東海第二発電所  
通信連絡設備について  
審査会合における指摘事項の回答

平成29年9月13日  
日本原子力発電株式会社

番号	指摘日時	分類	指摘事項の内容
84	2017/9/5	62_1.19_通信連絡	フィルタベントの実施に係る第二弁操作室と中央制御室及び緊急時対策所との連絡手段について、作業の時系列も踏まえて整理して提示すること。

【実施体制】

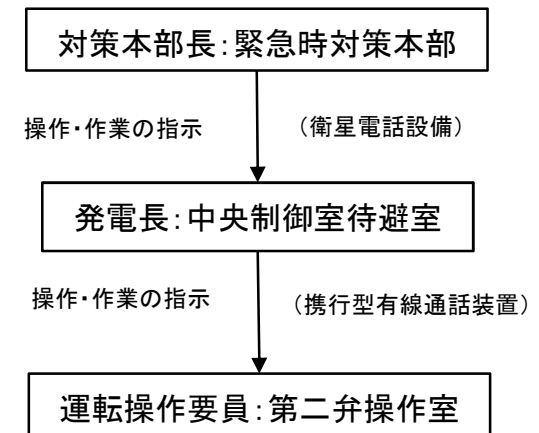
フィルタベントの実施に係る第二弁操作室と中央制御室及び緊急時対策所との連絡手段について、作業の時系列も踏まえて整理して提示すること。

- フィルタベントの実施に係る第二弁操作時の実施体制は右図のとおり。
- 連絡手段は以下のとおり、携行型有線通話装置を用いて中央制御室待避室と第二弁操作室間の操作等の連絡、衛星電話設備を用いて緊急時対策所と中央制御室待避室間で対応操作の状況の中継する。

中央制御室待避室 ⇔ 第二弁操作室 …携行型有線通話装置  
緊急対策所 ⇔ 中央制御室待避室…衛星電話設備

- 作業の時系列はタイムチャートのとおり、中央制御室から中央制御室待避室への移行は、第二弁操作前に準備を行い使用機器は待機状態とすることで、切れ目なく通信連絡が可能である。
